LICÉJAUS IR VIEŠBUČIO SU KONFERENCIJŲ CENTRU VASARIO 16-OSIOS G. 1, VILNIUJE TARPTAUTINIS ATVIRAS PROJEKTO KONKURSAS

KONKURSO EIGĄ IR REZULTATUS APIBENDRINANTI KONKURSO ATASKAITA

2019-10-15

Pav. 3 Konkursinio darbo „011001“ vizualizacija

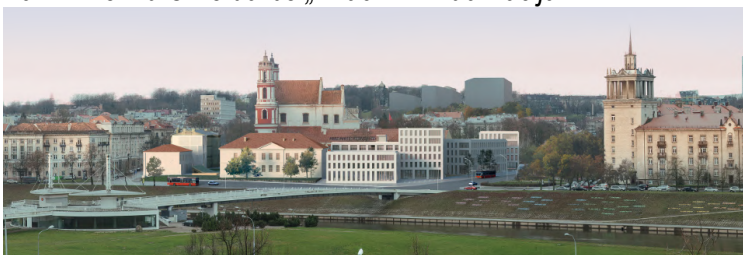
- Pirmo aukšto planas turėtų būti keičiamas;
- Stiprus urbanistinis sprendimas;
- Pagarba šalia esantiems paveldo objektams;
- Vidinis kiemas turėtų likti vieša erdve;
- Privacių ir viešų interesų atskyrimas.

Pritaikant kultūros paveldo objektus, vertingosios savybės pažeidžiamos minimaliai. Jungtis tarp pirmo (30749) ir ketvirto (30752) pastatų dominuoja Vasario 16-osios gatvės išklotinėje ir pažeidžia pirmo pastato vertingąsias savybes.

Viešbučio korpuso viršutinių aukštų "ugniasienės" šiame Naujamiesčio kvartale neturi urbanistinės logikos bei nedera panoramose.

Siūlomas uždaro plano kompleksas, perimetro formavimui naudojant ne tik tūrius, bet ir buvusiems istorinių priemiesčių architektūriniams kompleksams būdingas tvoras. Naujieji statiniai dėstomi pratęsiant esamų vienuolyno pastatų kompozicines ašis, o atsiradusias erdves prie gatvės uždarančioms minėtoms tvoroms. Toks sprendinys ne tik formuoja klasterinio pobūdžio ansamblį, bet tuo pačiu tai padeda sukurti savarankiškas erdves viešbučio bei licėjaus funkcijoms. Kompleksui pasirinkti nemaksimalaus dydžio tūriai komplekso kampuose leidžia atverti vizualines ašis į bažnyčią. Pastato galuose matomas tūris ne visai būdingas aplinkai (labiau rekracinės architektūros ar ūkiniams objektams).

Komplekse yra taikoma visa grupė sprendinių, leidžiančių pritaikyti pastatus ir jų aplinką visiems visuomenės nariams. Licėjaus pastatuose ne visi aukštai aprūpinami liftais.

Pasiūlyta vientisa architektūrinė idėja visam kompleksui, tačiau pasirinkta tūrių proporcija bei estetika nebūdingi šiai aplinkai, o tinka labiau užmiesčiui, rekreaciniams kompleksams.

Pasirinkta tūrių proporcija bei estetika ne visai būdinga šiai aplinkai. Viešbučio galinių fasadų sprendiniai savo įvaizdžiu labiau tinkama užmiesčiui, rekreaciniams kompleksams.

Pav. 4 Konkursinio darbo „120624“ vizualizacija

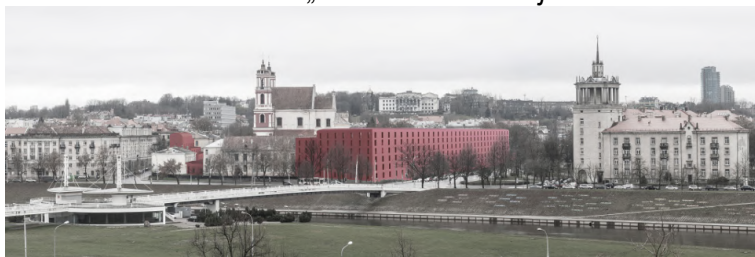
- Įdomus vidinės erdvės išplanavimas, žmogiškas mastelis, patrauklios vidinės erdvės;
- Per daug monotoniškas, pasikartojantis fasadas;
- Viešbučio recepcija nukelta rūsyje;
- Neišnaudota stogų erdvė;
- Per mažas vidinis kiemas.

Sprendiniai leidžia unifikuoti detales, sumažinti žmogiškojo faktoriaus įtaką. Skirtingos pastatų pozicijos leidžia pasiūlyti skirtingos struktūros viešbučių numerius. Visgi, labiau akcentuotinas aplinkos kokybės kūrimas, kur suformuotos skirtingų funkcijų erdvės leidžia gerokai ergonomiškiau sudėlioti tarpusavio ryšius, pasiūlyti unikalų kiekvienos erdvės dizainą. Tačiau tokie sprendimai turi masinės statybos įvaizdžio problemų, kurių išvengti padėtų natūralios bei kokybiškos apdailos medžiagos.

Kaip minusą reikėtų įvardinti papildomų vertikalinių ryšių kiekviename statinyje atskirai atsiradimą. Licėjaus pastatuose ne visi aukštai aprūpinami liftais.

Siekiant įgyvendinti architektūrinę idėją, formuojamas požeminis viešųjų funkcijų blokas, kuris kiek apsunkina ryšius tarp pastatų.

Vientisos estetinės minties kūrinys, atskleidžiantis paprastų dalykų grožį. Suprantama rezultatai lems pačių mežiagų kokybę ir jų panaudojimo meistrystę. Tik tai leistų išvengti masinės statybos gyvenamųjų rajonų įvaizdžio.

Racionalūs projektiniai sprendiniai užtikrina optimalią projekto realizavimo kainą. Atskiri viešbučio tūriai užtikrina nesudėtingą jų modifikavimą ir/ar įgyvendinimo etapiškumą. Dalis požeminio parkingo - 3 a., tačiau tai sąlygota architektūrinės-urbanistinės idėjos: atvira kvartalo struktūra ir atskiri antžeminiai tūriai.

Pav. 6 Konkursinio darbo „02468“ vizualizacija

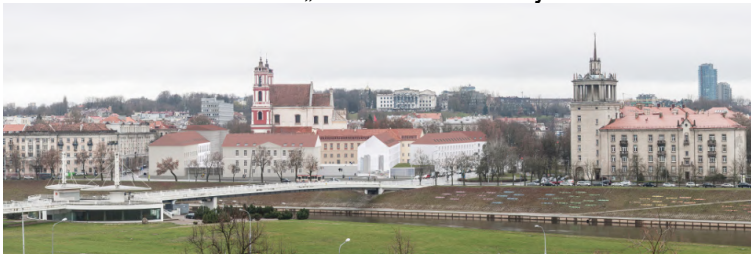
Pažeidžiamos panoramos, nurodytos konkurso sąlygų priede. Pažeidžiamos kultūros paveldo objektų vertingosios savybės.

Pritaikant kultūros paveldo objektus naikinamos vertingosios savybės.

Sprendiniai disonuoja su esamu aplinkiniu užstatymu, viešbučio tūris, viršijantis leistiną detaliuotu planu aukštį, dominuoja aplinkoje. Naujieji tūriai riboja paveldo objektų apžvalgą, gerokai viršija leidžiamą užstatymo aukštumą.

Detalesnių aprašų nepateikta, tačiau siūloma dvigubų fasadų struktūra, papildomai saugo nuo triukšmo, leidžia geriau kontroliuoti perkaitimą. Stiklo parapetai neracionalūs. Trys požeminiai automobilių saugyklos aukštai nusileis žemiau gruntinių vandenų lygio.

Pasirinktos apdailos medžiagos (stiklo fasadai) reikalaus brangaus aptarnavimo, ilgi koridoriai didins tranzitinius srautus. Didžioji dalis esamų pastatų keičiama naujais statiniais, kurie apriboja bažnyčios apžvalgą, nesukuria kokybiškų sąryšių su aplinka. Numatomas pėsčiųjų tranzitas per sklypą formalus,

Nors pastatuose įrengti liftai, ŽN sanmazgai, tačiau ne prie visų lauko laiptų numatyti pandusai, ilgi atstumai tarp atskirų pastatų dalių.

Architektūrinių sprendinių estetika nepasižymi originalumu, stokojama stilistinio vientisumo. Sprendiniai neatspindi pastatų paskirties.

Siūlomos apdailos medžiagos (stiklo fasadai) reikalaus brangaus aptarnavimo. 3 požeminiai automobilių saugyklos aukštai ženkliai pabrangins statybos kainą, o vėliau ir objekto priežiūrą, užtikrinant saugią eksploataciją parkingams esant žemiau Neris upės altitudės.

Pav. 7 Konkursinio darbo „017056“ vizualizacija

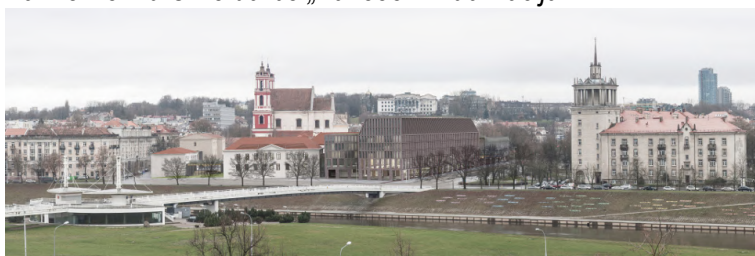
Požeminė dalis pažeidžia senųjų kapinių vietą, pažeidžiamos kultūros paveldo objekto (30749) vertingosios savybės - stogo forma, kapitalinių sienų tinklas.

Pritaikant kultūros paveldo objektą (30749) pažeidžiamos vertingosios savybės - kapitalinių sienų tinklas, stogo forma – keturšlaitė.

Siūlomi statybiniai sprendiniai labiau tinkami masinės statybos kompleksams, bet ne reprezentacinei centro teritorijai. Architektūriniai sprendiniai nelabai aiškiai reaguoja į aukščių perkritimus. Neaiškus bendro naudojimo holų aukštis - pjūviuose atrodo toks pat, kaip numerių aukštų. Atskiriems tūriams tektų įrengti techninius lifthus personalui. Abejotinas minimalios kavinės patalpos iškėlimas į gatvėmis apribotą zoną. Licėjaus sprendiniai ir dedikuotos erdvės ne iki galo išspręsti, kyla abejonių dėl programos išpildymo. Pasirinkti statybiniai sprendiniai dėl savo surenkamų elementų, turi ribotą tarnavimo periodą.

Dėl planų schematiškumo, nesimato ar panaudota pilna paletė sprendinių, pritaikant kompleksą visiems. Numatyti liftai pastatų viduje, tačiau wc struktūra ir pan. neidentifikuojama. Neaišku, kaip ŽN pateks į vidaus kiemą - planuose matomi tik laiptai.

Išskaidžius viešbučio sprendinius į atskirus tūrius, atsiranda daug vertikalių jungčių, nors pati korpusų struktūra racionali. Abejotinas restorano virtuvės pozicionavimas geriausioje vidaus aikštės vietoje. Tarp viešbučio korpusų esanti erdvė neartikuliuota, sunku identifikuoti jos paskirtį, sprendinius. Abejotinas

minimalios kavinės patalpos iškėlimas į gatvėmis apribotą zoną, nenumatant pagalbinių patalpų. Licėjui būtinas saugus kiemas, tačiau pastarasis nesuformuotas.
